**RAPPORT DE MISE EN SERVICE D'UNE INSTALLATION ELECTRIQUE / CONTRÔLE PÉRIODIQUE****Données générales**

Lieu du contrôle:	Rue des trois Rois 84 , 4430 ANS		
Propriétaire:			
Client:	Certigreen SPRL Fabien Devillers,RUE DE LA VECQUEE 170, 4100 SERAING		
Type de locaux:	Maison	Distributeur d'énergie: /	
Code EAN:	541 44		
Installateur:	/		
N° TVA:	/	ou n° carte ID: /	Émis à: / le /
Agent-visiteur:	Johny Onclin	Date du contrôle: 23/11/2016

Conformément aux exigences (conditions) du Règlement général sur les installations électriques (RGIE)	
Type contrôle:	Art 276bis Transfert de propriété
Info complément:	/
Réinspection à:	/

### Schéma d'implantation simplifié (< 01/10/1981) ou photo de l'installation électrique (> ou < 01/10/1981)

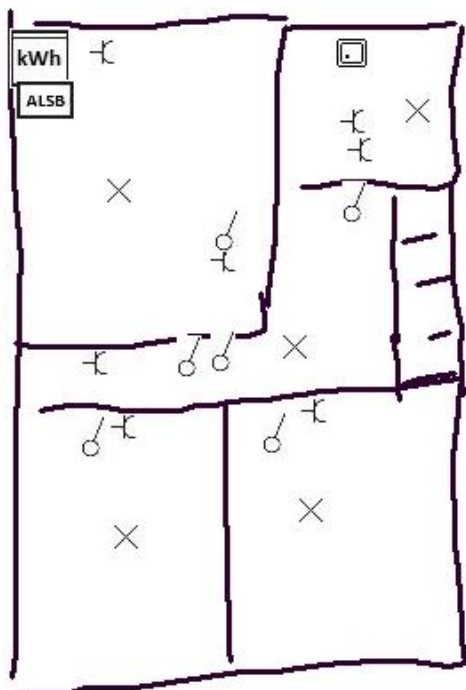
<b>Conclusion :</b> <b>L'INSTALLATION N'EST PAS CONFORME AU RGIE</b>	L'installation doit de nouveau être contrôlée: avant le: 18 mois après signature de l'act <input type="checkbox"/> par le même organisme (*)	
<b>NOMBRE D'ANNEXES</b> Schéma d'implantation: Non Schéma unifilaire: Non Autres: ETAGE	L'AGENT-VISITEUR: 	Visa du distributeur (art 270)
